Title - Sujet Henry Larsen Propulsion upgrade	
Solicitation No. - N° de l'invitation F7049-160210/A	Amendment No. - N° modif. 006
Client Reference No. - N° de référence du client F7049-16-0210	Date 2016-12-21
GETS Reference No. - N° de référence de SEAG PW-\$MTE-150-14103	
File No. - N° de dossier MTE-6-39220 (150)	CCC No./N° CCC - FMS No./N° VME
Solicitation Closes - L'invitation prend fin at - à 02:00 PM on - le 2017-02-08	
Time Zone Fuseau horaire Eastern Standard Time EST	
F.O.B. - F.A.B. Plant-Usine: <input type="checkbox"/> Destination: <input checked="" type="checkbox"/> Other-Autre: <input type="checkbox"/>	
Address Enquiries to: - Adresser toutes questions à: Giguère, Réjean	Buyer Id - Id de l'acheteur mte150
Telephone No. - N° de téléphone (514) 496-3346 ()	FAX No. - N° de FAX () -
Destination - of Goods, Services, and Construction: Destination - des biens, services et construction:

AMENDMENT # 6

Propulsion System Upgrade for the CCGS Henry Larsen (F7049-160210/A)

Amendment # 6 is raised to provide additional information, change the following Terms and Conditions and to provide answers to the questions received to date.

SHAFT TORQUEMETERS

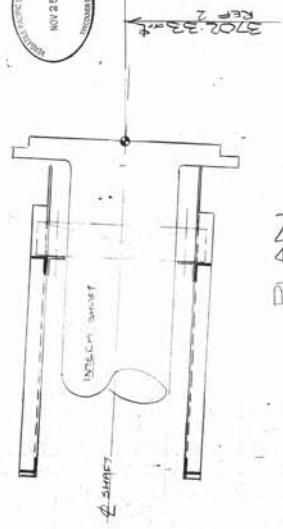
Answer:	No, the measurements shall be carried out as per SOW, section 7, 7.1.1 c).
Q 33		Can you provide the CCGS Larsen shaft line drawings as well as a GA of the motor room that shows the shaft line and space and structure around the shafts? These are required for torque measurement equipment options.

Answer:	The information that is available is included in the attached PDF document. The drawings include the torque meter arrangement that did exist when the vessel was built and the mounting arrangement still exists.
